荆东安置房及周边附属配套工程项目（学生街）

规划建筑方案设计(方案变更)

2020.10

架空车库平面图 ± 0.000 (黄海高程139.05)

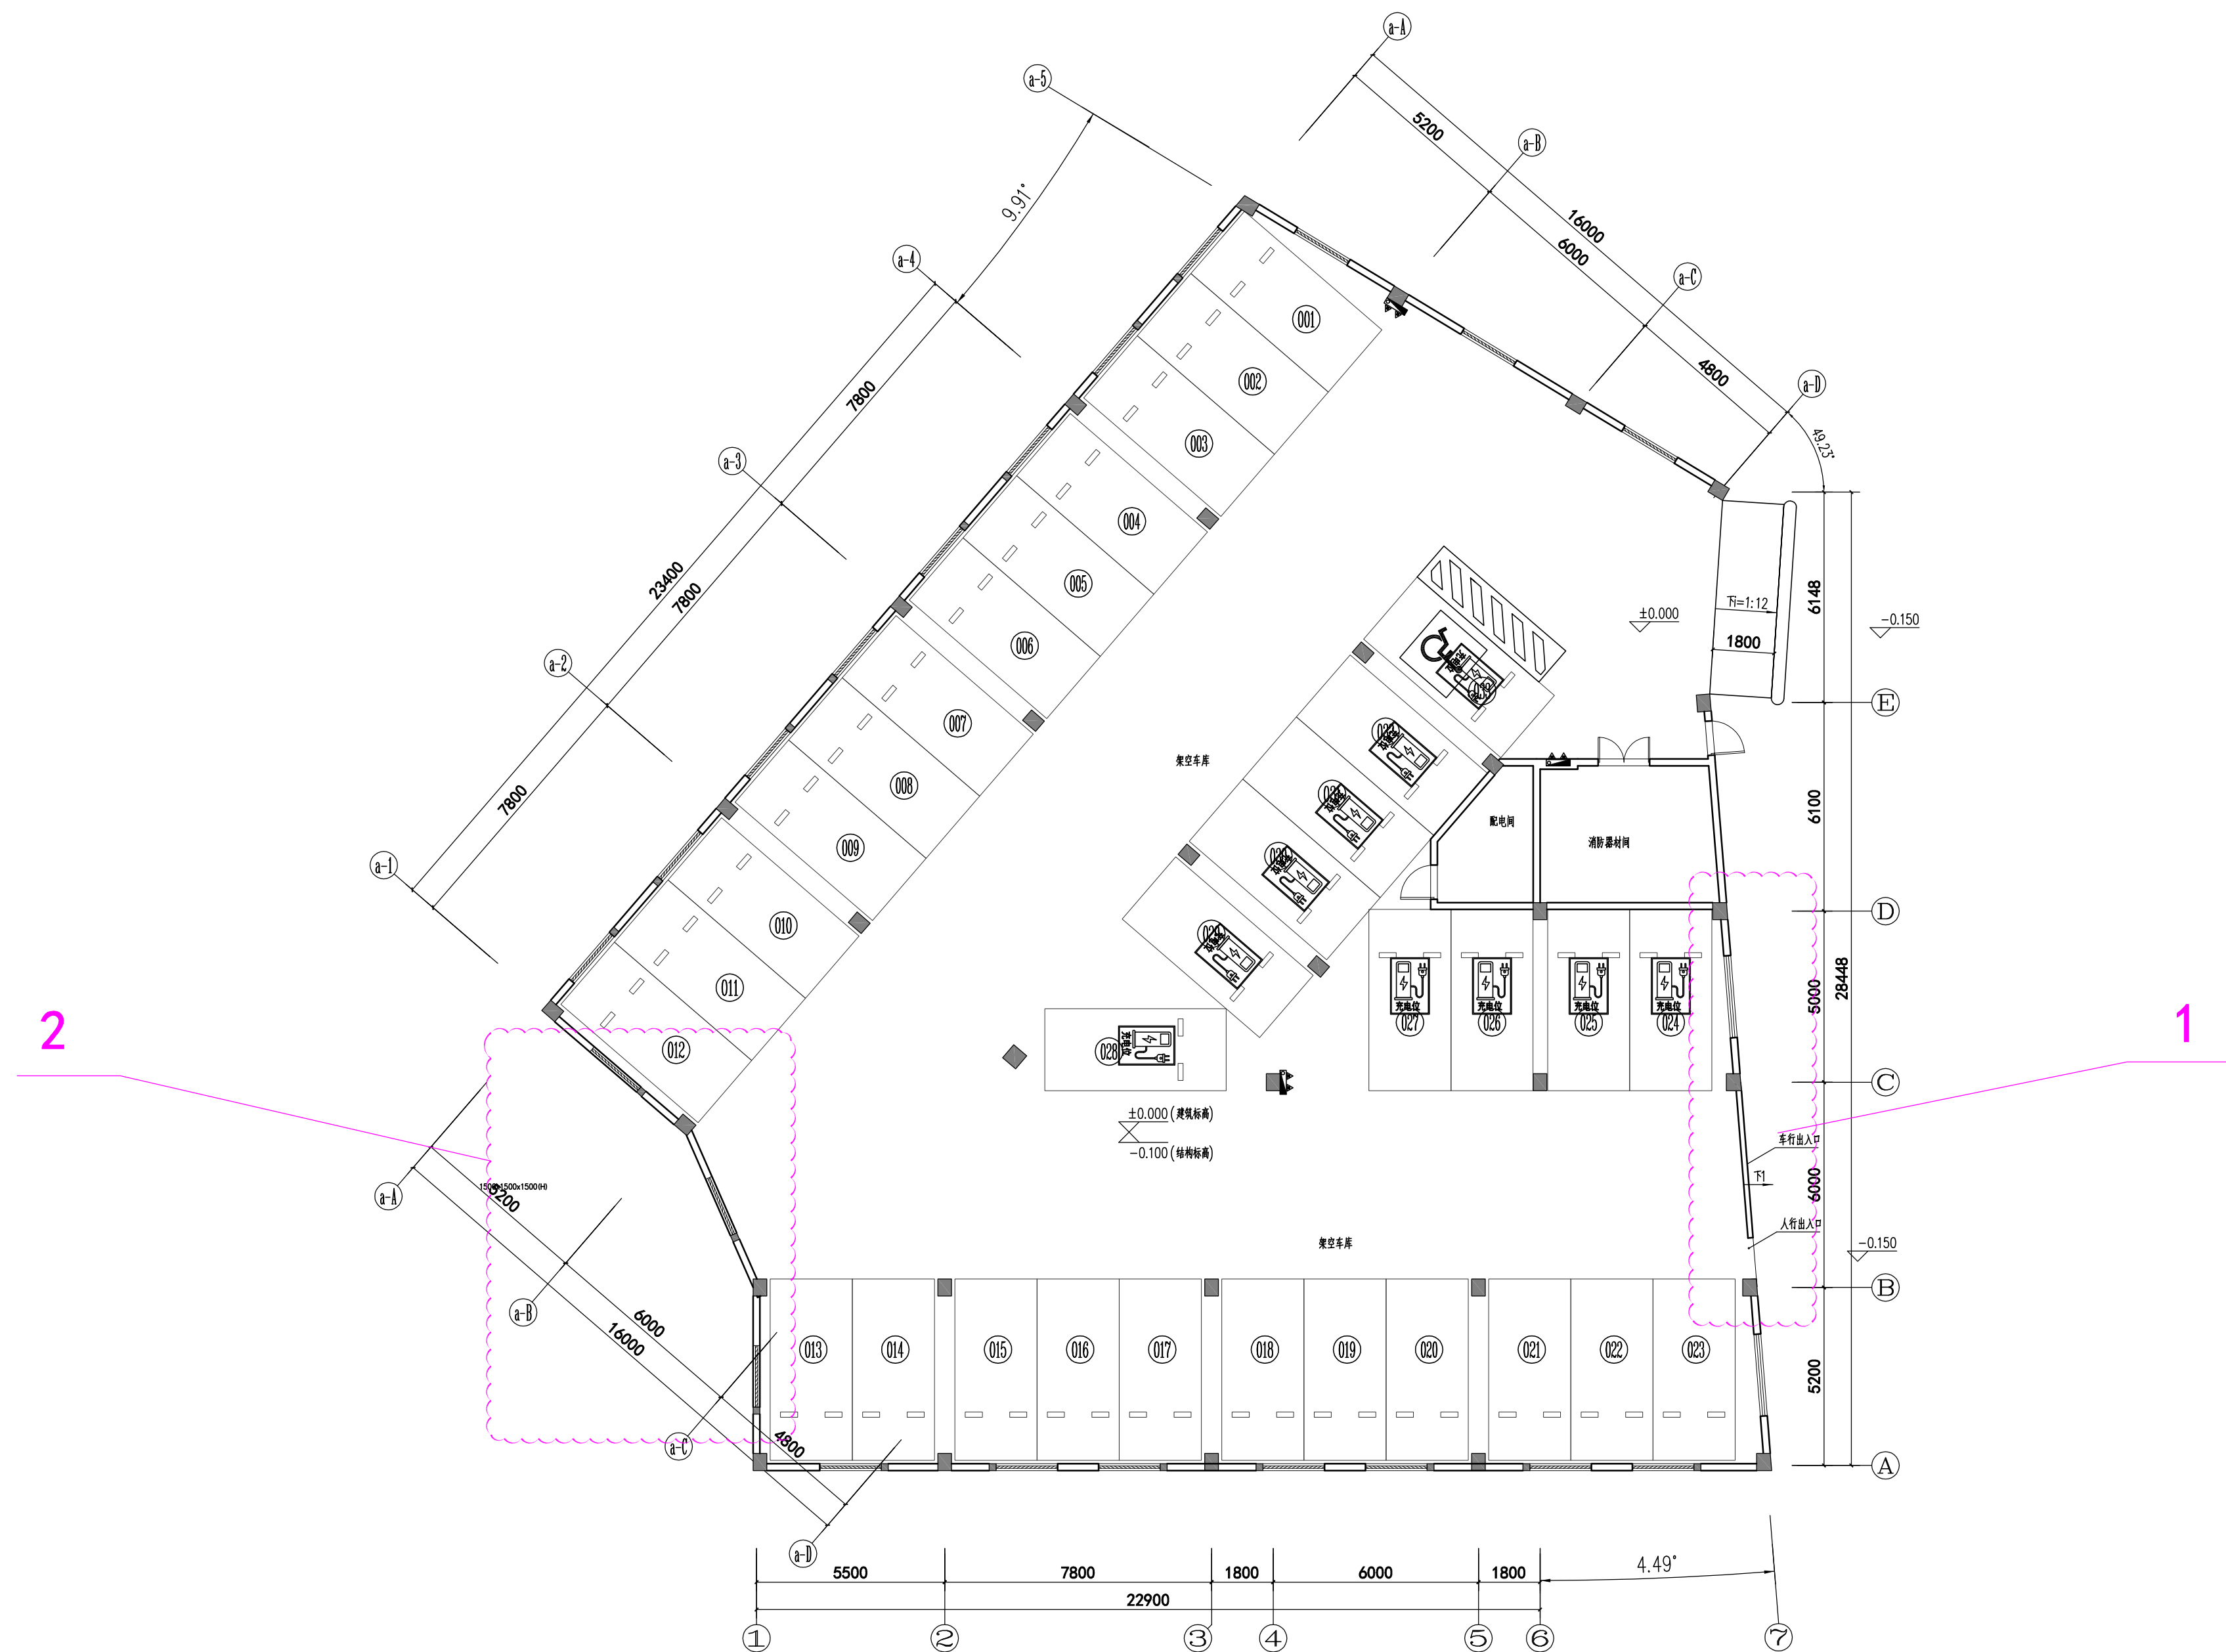
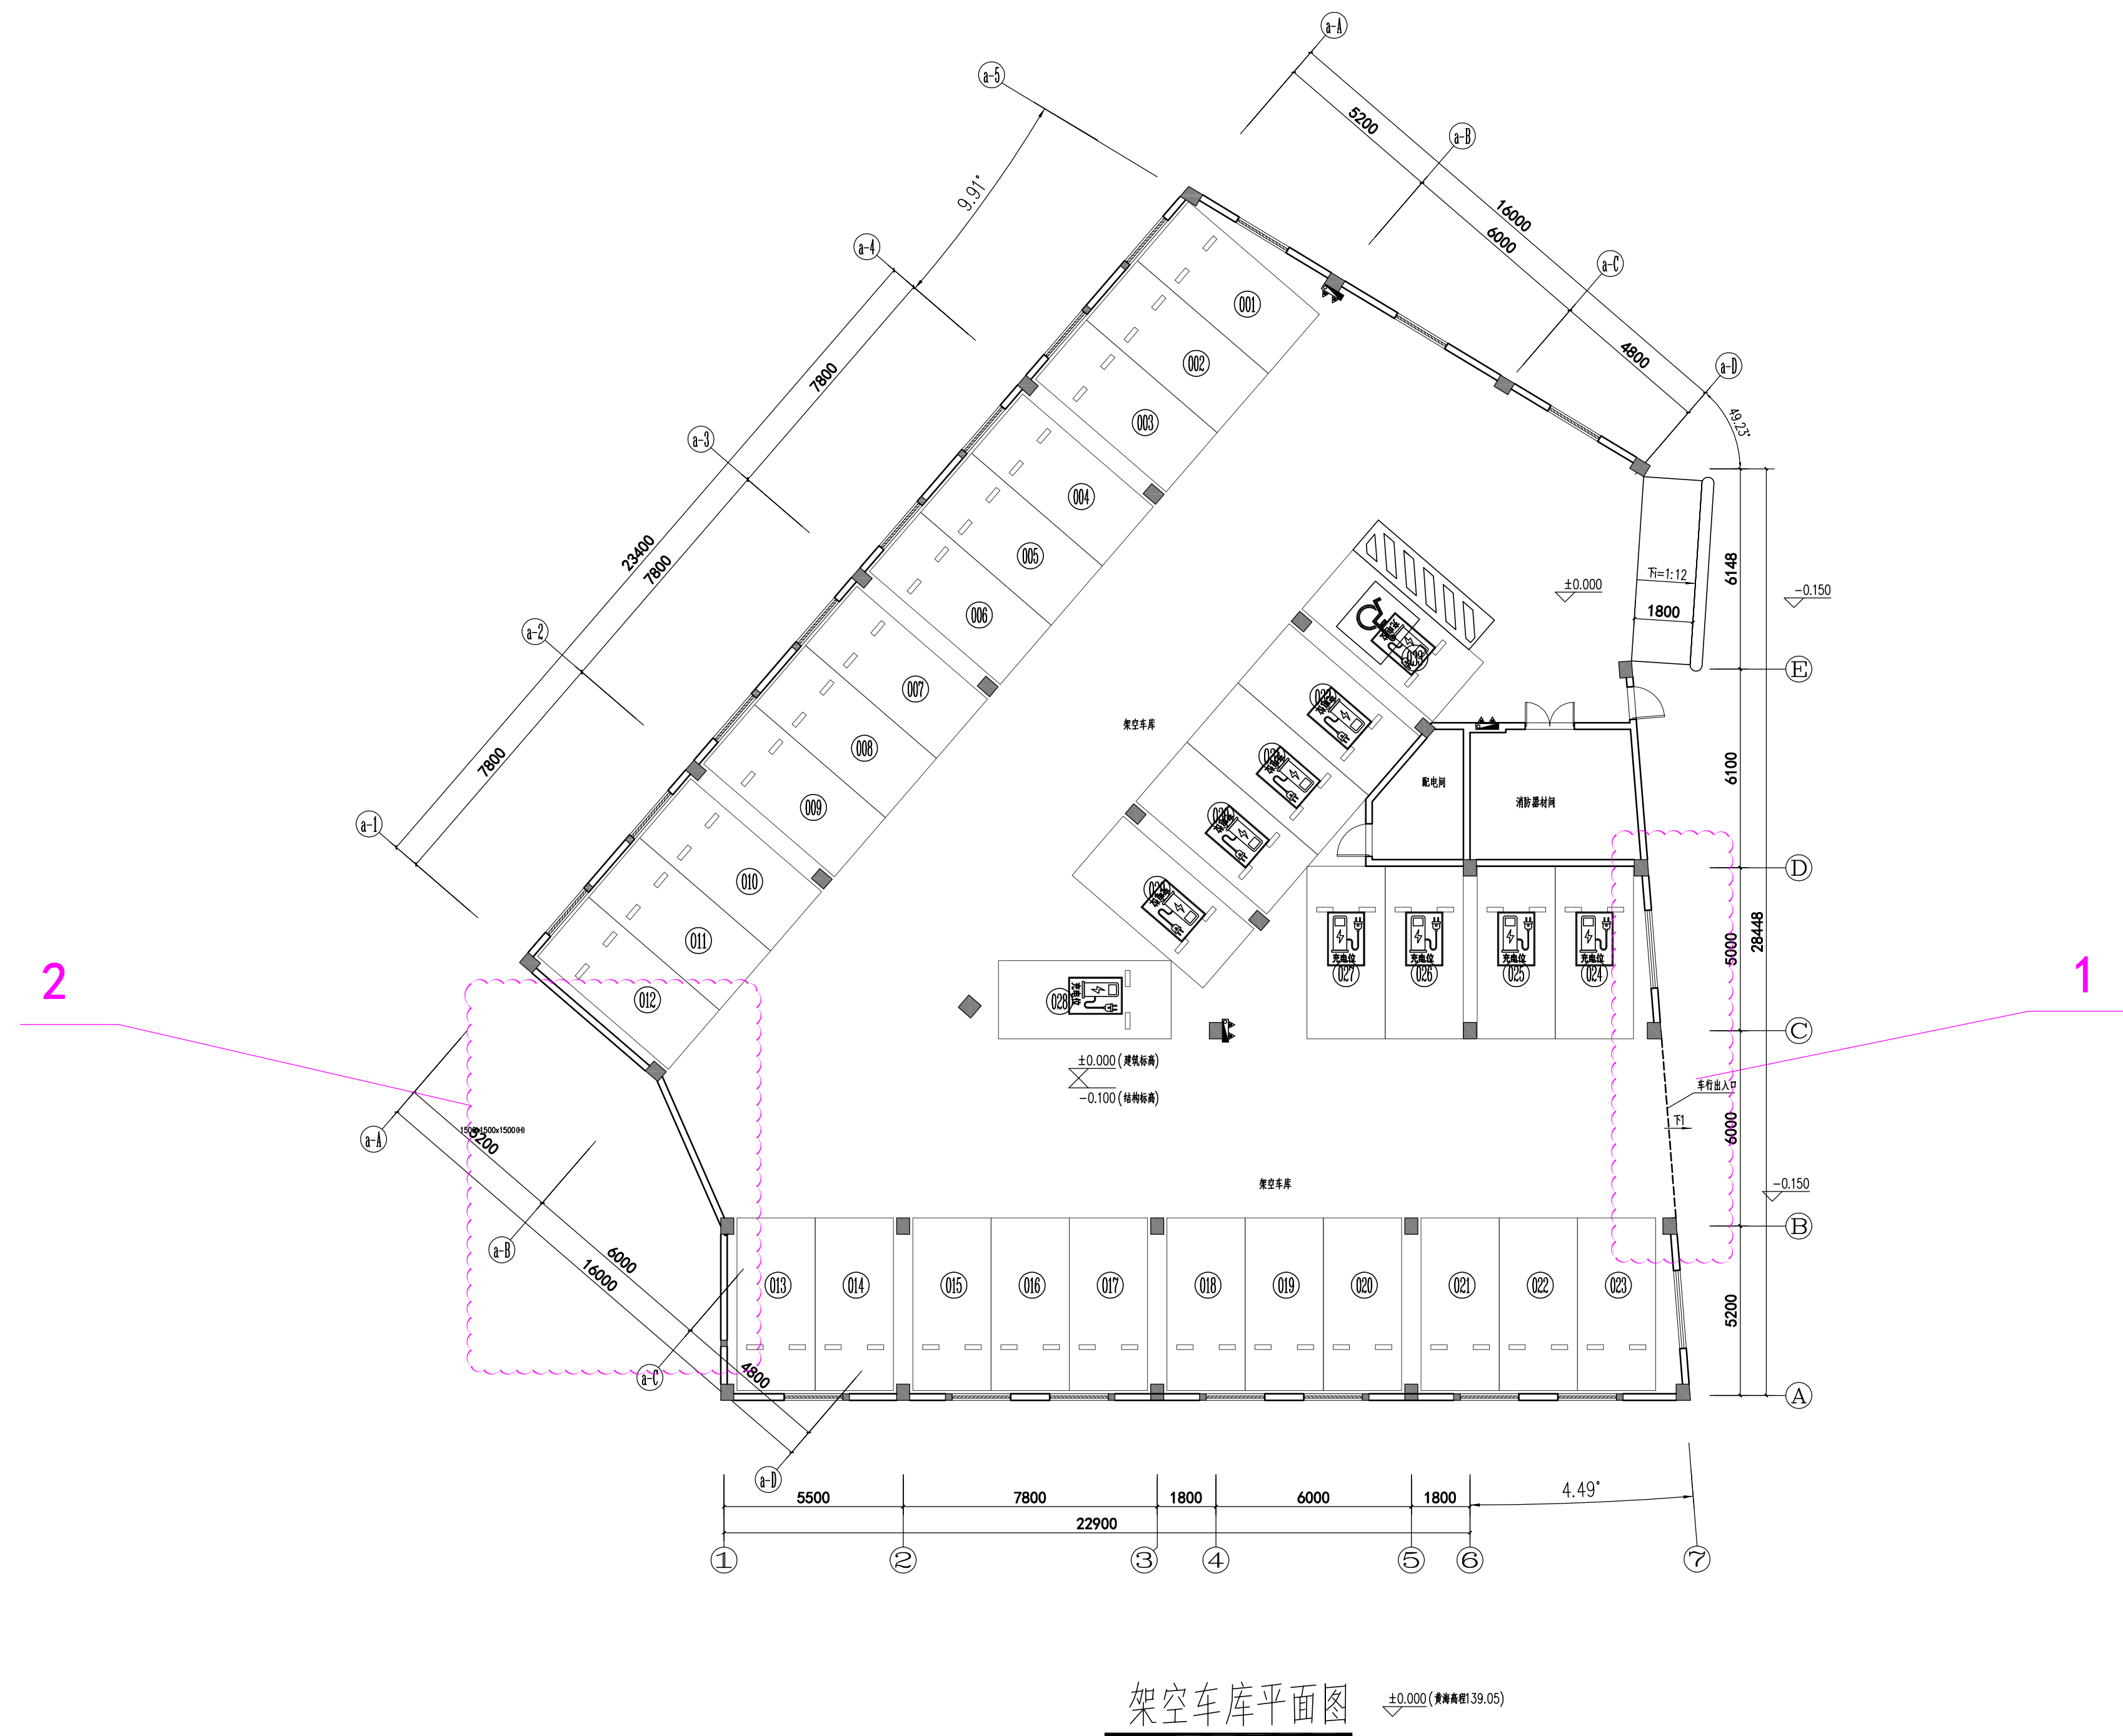
1. 人行出入口改为车行出入口
2. a-A~a-D轴交a-1轴, 3处百叶窗取消
